「建屋に貯留する滞留水」の一部管理方法変更の方針について

2020年7月8日

東京電力ホールディングス株式会社

4. 実施計画変更における扱い【案1】

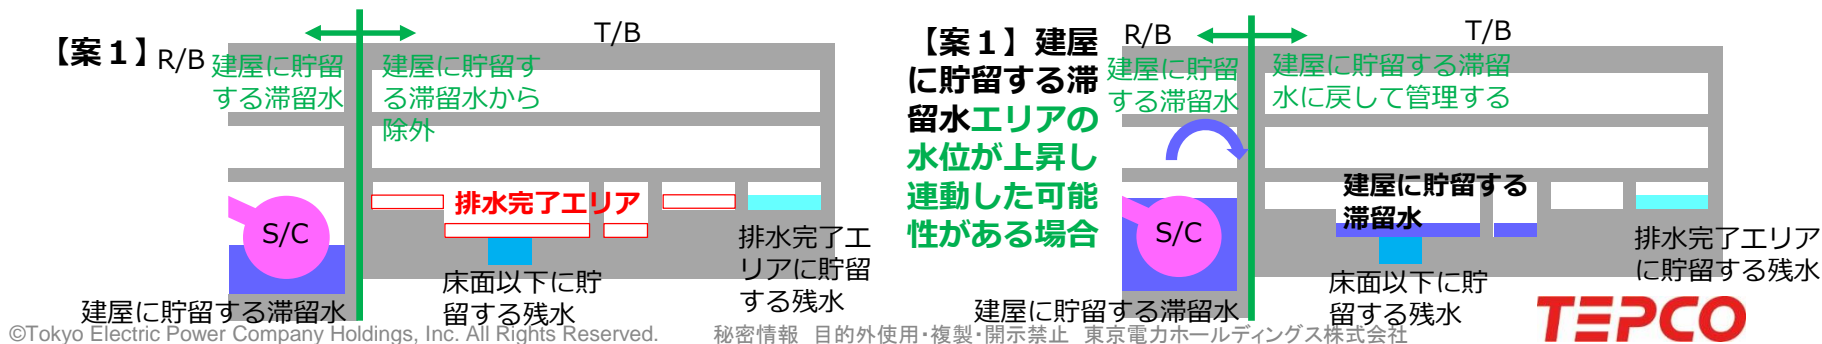
- 【案1】「建屋に貯留する滞留水」の定義変更し、次の通りとする。

「本編において「建屋に貯留する滞留水」は、1～4号炉タービン建屋、1～4号炉原子炉建屋、1～4号炉廃棄物処理建屋、プロセス主建屋及び雑固体廃棄物減容処理建屋の内、燃料デブリ由来の滞留水※と連動している滞留水をいう。ただし、水位安定エリアに貯留する滞留水、排水完了エリアに貯留する残水及び床面以下に貯留する残水を除く。」

※「床面以下に貯留する残水」は、燃料デブリ由来の滞留水の水位が床面より低い場合、燃料デブリ由来の滞留水と判断しない。
（※の記載は実施計画に記載予定）

- 燃料デブリ由来の滞留水エリアと連動していない**エリアの残水を滞留水の定義から除外する。**

●1号機T/Bと1号機Rw/Bのように、燃料デブリ由来の滞留水エリアと連動しておらず、また「床面以下に貯留する残水」以外の滞留水が排水された場合は、「床面以下に貯留する残水」の水位が床面を超えて水位が形成されたエリアも含めて当該エリアの残水を全て「建屋に貯留する滞留水」の定義から除外とする。

- 下図の赤枠エリアについて、排水可能限界レベル（床面露出）まで排水しているため「排水完了エリア」として管理する。
- 「床面以下に貯留する残水」エリアから床面を超えて赤枠エリアに水位が形成されても、「排水完了エリアに貯留する残水」として管理し、26条管理から別の管理とし、サブドレン比較対象から除外する。
- 運用目標値は床面とし、水位が床面を超えた時点で速やかに排水を実施する運用とする。

- 「建屋に貯留する滞留水」エリアの水位が上昇し当該エリアと連動した可能性がある場合は、速やかに流入元の滞留水水位を低下させ、流入したエリアを「建屋に貯留する滞留水」と判断し、**再び26条管理としてサブドレン水位と比較対象とする。**

5. 実施計画変更における扱い【案2】

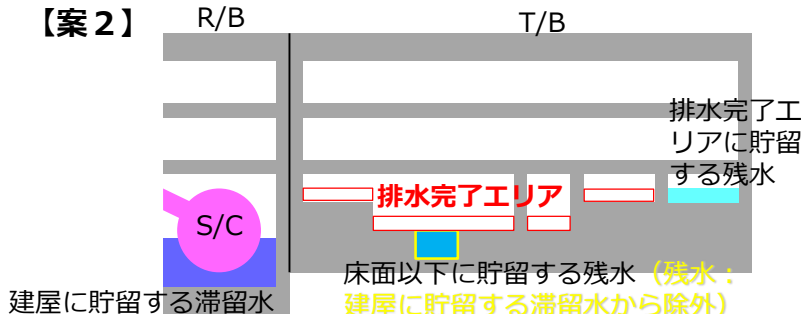
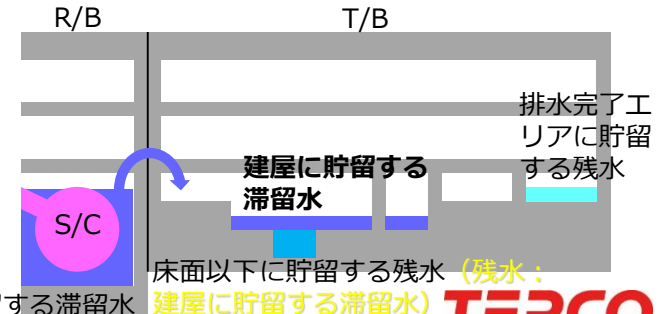
- 【案2】「床面以下に貯留する残水」の定義変更し、次の通りとする。

「本編において「床面以下に貯留する残水」とは、床面を露出させた上で残った滞留水のうち、高線量環境であり、排水可能限界レベルまでの排水が困難なものの、系外漏えいリスクが低いエリアの床面以下にある滞留水をいう。ただし、床面より燃料デブリ由来の滞留水の水位が低い場合に、内包する滞留水は「建屋に貯留する滞留水」ではないと判断し、水位が床面を超えても26条管理対象の滞留水とは判断しない。」

- 燃料デブリ由来の滞留水エリアと連動していない場合、**床面以下に貯留する残水を建屋に貯留する滞留水の定義から除外する。**
 - 1号機T/Bと1号機Rw/Bのように、燃料デブリ由来の滞留水エリアと連動しておらず、また「床面以下に貯留する残水」以外の滞留水が排水された場合は、「床面以下に貯留する残水」を「建屋に貯留する滞留水」の定義から除外とする。
 - 下図の赤枠エリアについて、【案1】と同様に「排水完了エリア」として管理し、「床面以下に貯留する残水」エリアから床面を超えて水位が形成された場合も同様な扱いで、26条管理から別の管理とし、サブドレン比較対象から除外する。
 - 運用目標値は床面とし、水位が床面を超えた時点で速やかに排水を実施する運用とする。
 - ※当該エリアと連通する箇所も同様の扱い
- 「**建屋に貯留する滞留水**」エリアの水位が上昇し当該エリアと連動した可能性がある場合は、速やかに流入元の滞留水水位を低下させ、流入したエリアを「建屋に貯留する滞留水」と判断し、**再び26条管理としてサブドレン水位と比較対象とする。**

【案2】建屋に貯留する滞留水エリアの水位が上昇し連動した可能性がある場合

6. 実施計画変更における扱い【案3】

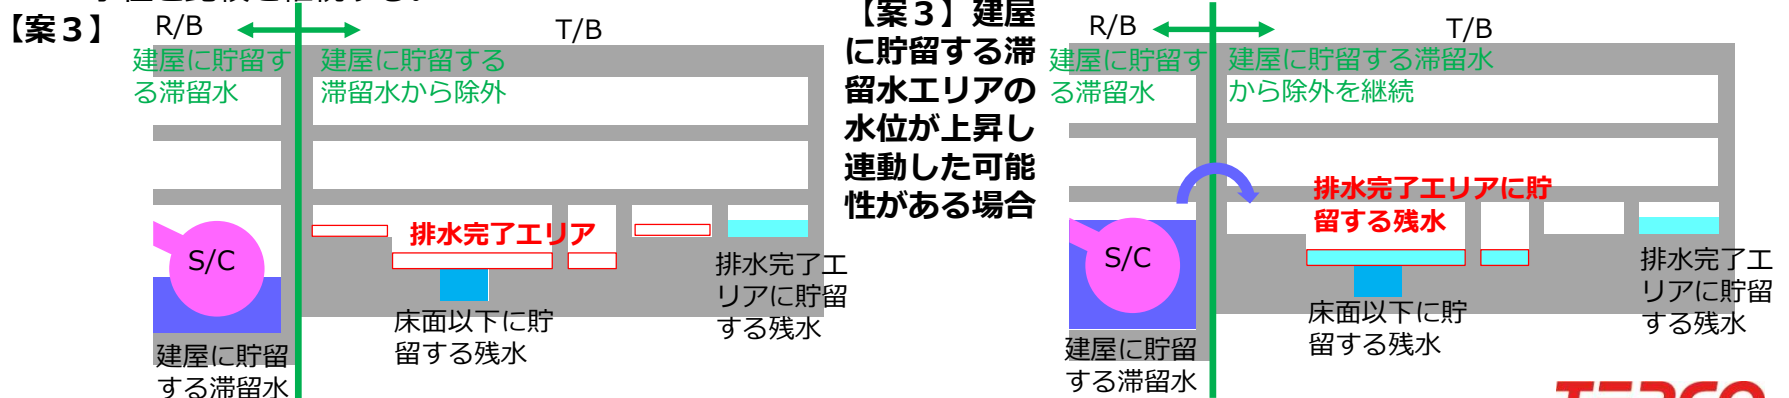
- 【案3】 「建屋に貯留する滞留水」の定義変更し、次の通りとする。

「本編において「建屋に貯留する滞留水」は、~~1～4号炉タービン建屋、1～3-4号炉原子炉建屋、1～4号炉廃棄物処理建屋~~、プロセス主建屋及び雑固体廃棄物減容処理建屋の滞留水をいう。ただし、水位安定エリアに貯留する滞留水、排水完了エリアに貯留する残水及び床面以下に貯留する残水を除く。」

- 燃料デブリ由来の滞留水エリアと連動していない**エリア自体を本定義から除外する**。

- 1号機T/Bと1号機Rw/Bのように、燃料デブリ由来の滞留水エリアと連動しておらず、また「床面以下に貯留する残水」以外の滞留水が排水された場合は、当該エリア自体を「建屋に貯留する滞留水」エリアから除外とする。
- 下図の赤枠エリアについて、【案1】と同様に「排水完了エリア」として管理し、「床面以下に貯留する残水」エリアから床面を超えて水位が形成された場合も同様な扱いで、26条管理から別の管理とし、サブドレン比較対象から除外する。
 - 運用目標値は床面とし、水位が床面を超えた時点で速やかに排水を実施する運用とする。

- 「**建屋に貯留する滞留水**」エリアの水位が上昇し当該エリアと連動した可能性がある場合も「排水完了エリアに貯留する残水」のままとし**26条管理には戻さないが、社内運用として**、速やかに流入元の滞留水水位を低下させ、流入したエリアを**サブドレン水位と比較対象とする**。流入元滞留水水位低下後、流入した滞留水を排水完了するまでサブドレン水位と比較を継続する。
